# **QUIETUDE des AGAISES ASBL**

## **OBSERVATIONS ET COMMENTAIRES CONCERNANT L'ENQUETE PUBLIQUE SUR**

### **LA DEMANDE DE PERMIS UNIQUE ET L'ETUDE D'INCIDENCES SUR L'ENVIRONNEMENT DU PROJET DE PARC EOLIEN DE**

#### **RAGNIES**

## 2. Localisation du projet sur fond IGN au 1/10.000ème

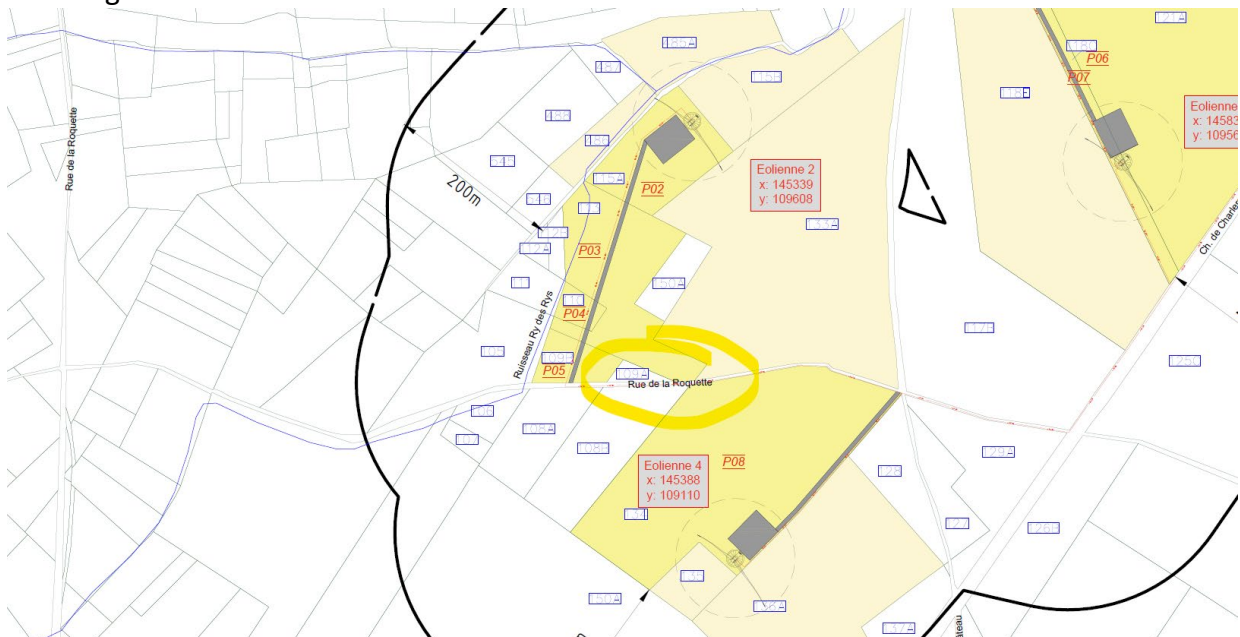
La cabine de tête implantée trop prêt de la RN 53 va réduire la visibilité des automobilistes et accroître le risque d'accident au carrefour entre de la RN53 et le chemin du Ry des Rys.

image 6

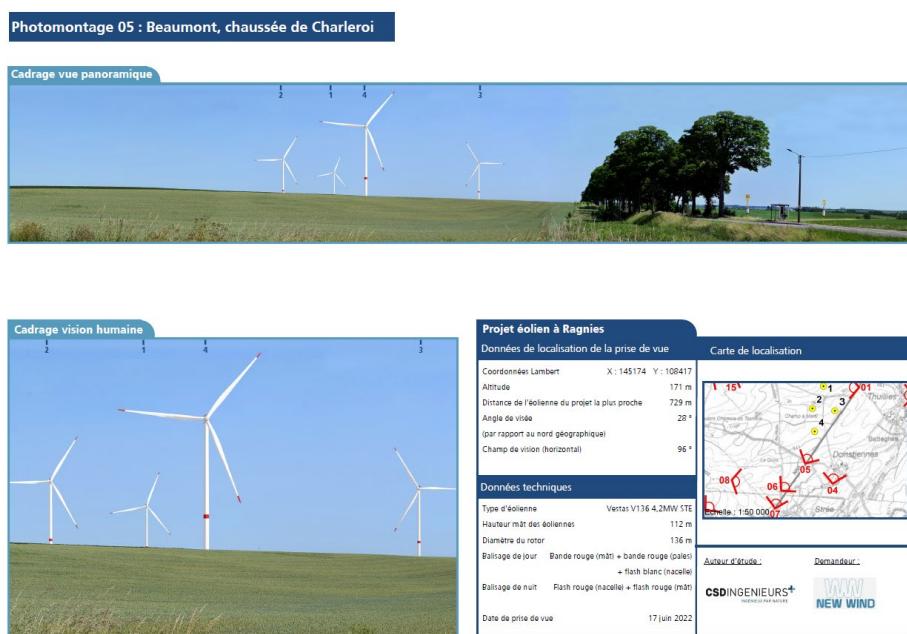
**Cette affirmation est complètement fallacieuse car le photomontage n°05 de l'EIE, illustré à l'image 6, lui-même montre depuis le point de vue des abords extérieurs de l'habitation (3) qu'en plus de très bien voir ceux-ci l'éolienne n°4, l'éolienne n°1, l'éolienne n°2 et l'éolienne n°3 sont clairement visibles en permanence, et donc c'est bien l'ensemble du parc qui a une incidence paysagère sur l'habitation (3) parmi ces vues longues et larges d'un plateau libre de toute infrastructure industrielle, où on voit à perte de vue.**

**L'auteur de l'EIE commet ici une erreur manifeste d'appréciation** en ne considérant pas les éoliennes visibles depuis le point de vue choisi et pourtant identique à celui du photomontage 05 produit par l'auteur lui-même en annexe de l'EIE pour apprécier l'incidence paysagère pour l'habitation (3) de toute l'implantation de toutes les éoliennes du parc et ensuite dans la perception des éoliennes à considérer.

Figure 7 : Coupe de principe du profil en travers de l'aire de montage de l'éolienne n°3 (source : plans de la demande de permis, New Wind SPRL, 2023).

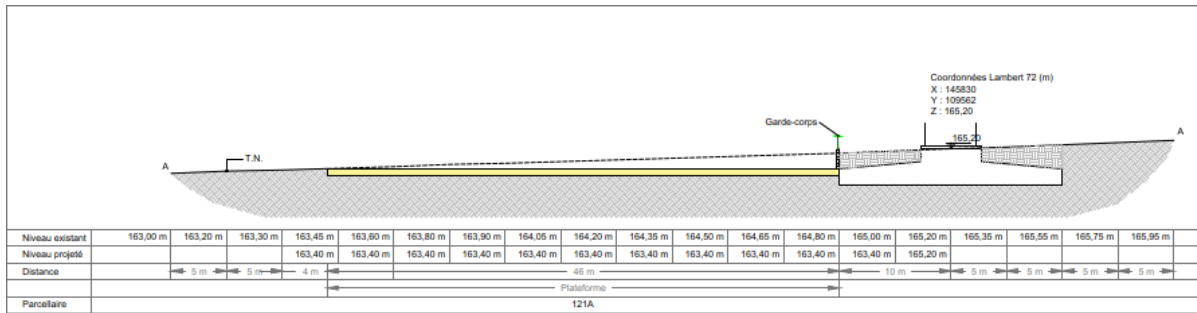
Dans l'état, le projet n'est pas suffisamment décrit et non abouti. Il subsiste une grande part d'incertitude.

## 2. Cabine de tête

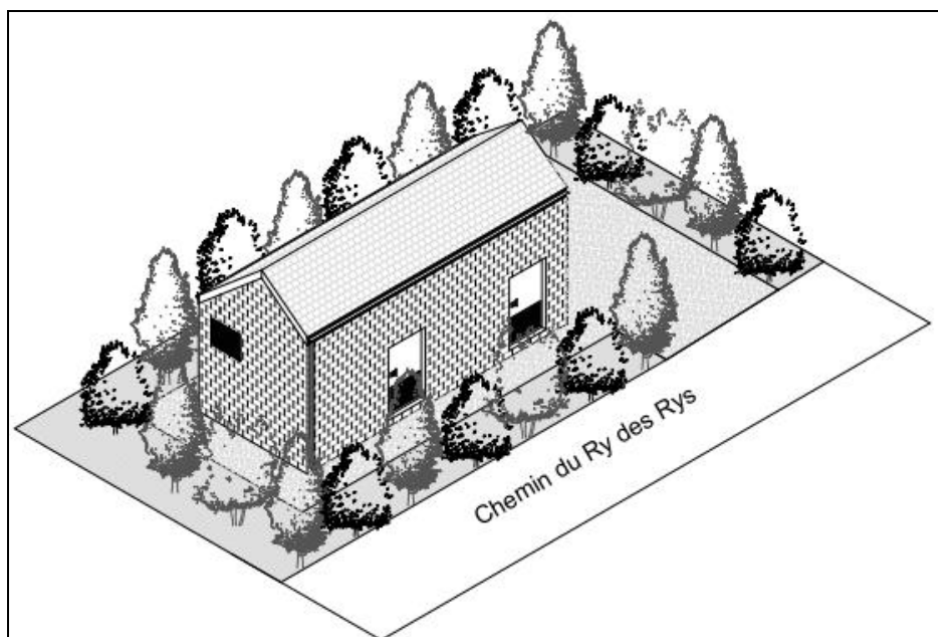
Aucune description des essences d'arbres constituant la haie autour de la cabine n'est donnée au dossier.

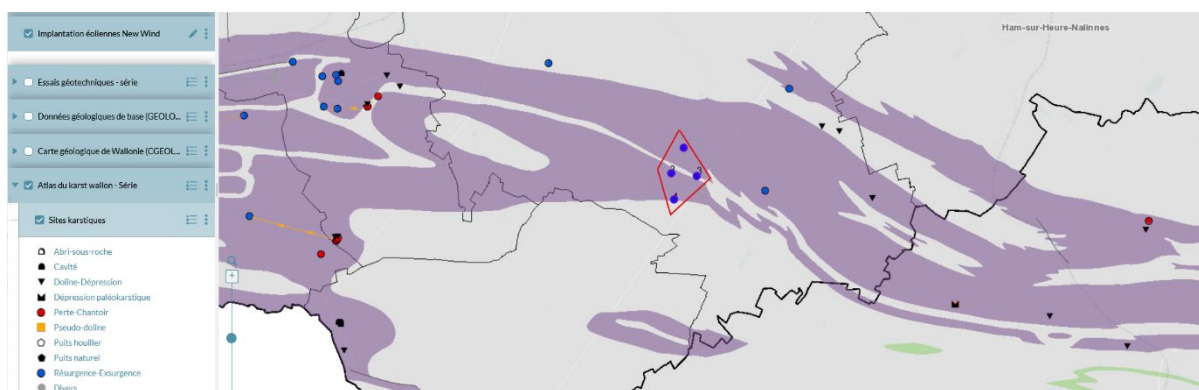
L'auteur de l'EIE fait référence à la carte DRIGM pour étayer ses affirmations.

Les zones de consultations reprises sur cette carte reprennent les zones d'exploitation minières et/ou carrières. Comme l'indique le résumé de la carte disponible sur le Géoportail.

image 14

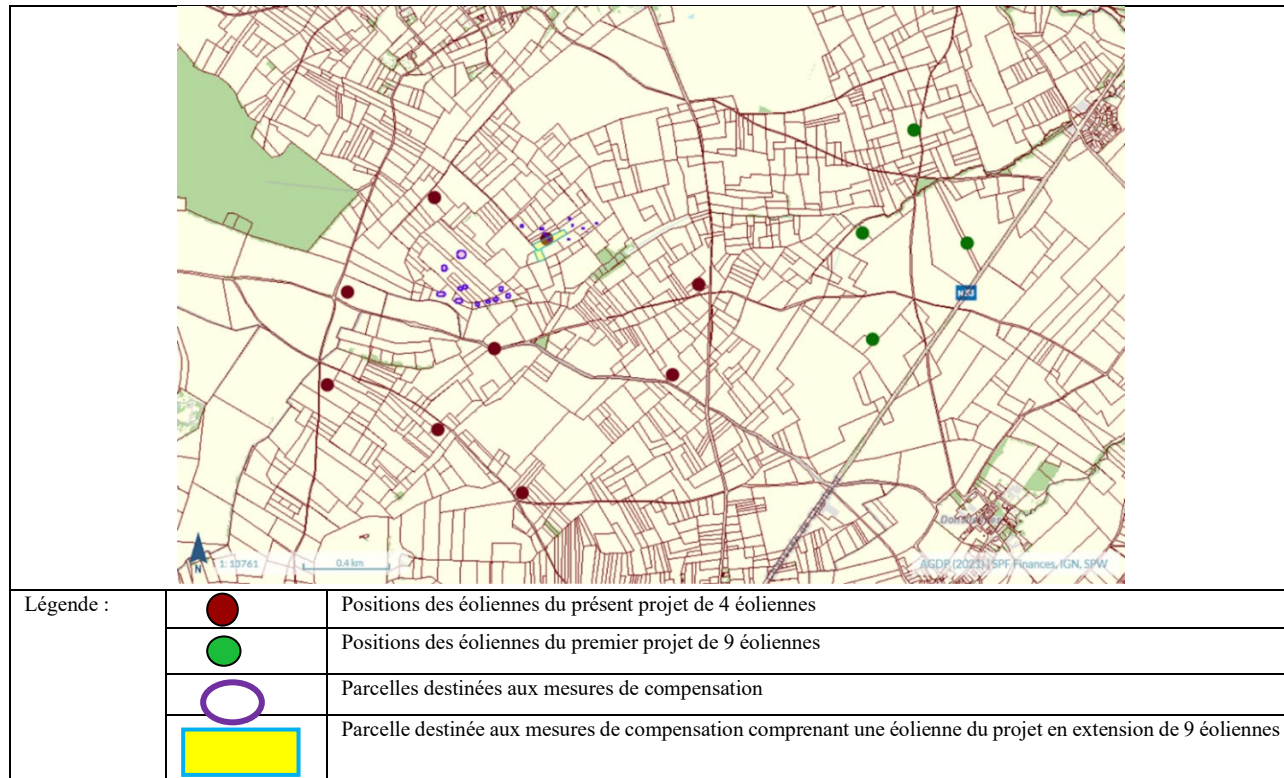
Pire que cela, il y a même une parcelle des mesures de compensation qui coïncide avec une parcelle destinée à recevoir une éolienne de ce précédent projet, la parcelle 682A. Nous avons illustré grâce à l'image 19 ci-dessous les parcelles concernées par les mesures de compensation ainsi que les 4 éoliennes en projet ainsi que les éoliennes du premier projet sur une carte parcellaire de la Région Wallonne.

Figure 195 : Analyse théorique de l'effet d'encerclement du projet de Ragnies et du projet de Florinchamps.

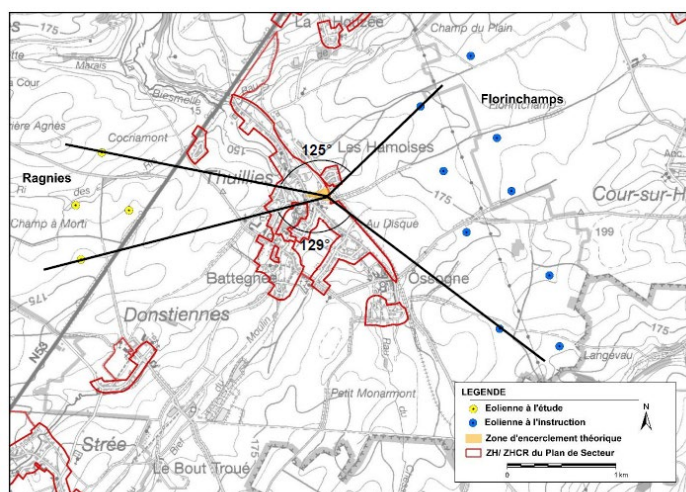
Cet effet d'encerclement est illustré par l'auteur à la figure 195 de l'EIE que nous avons reprises à l'image 28.
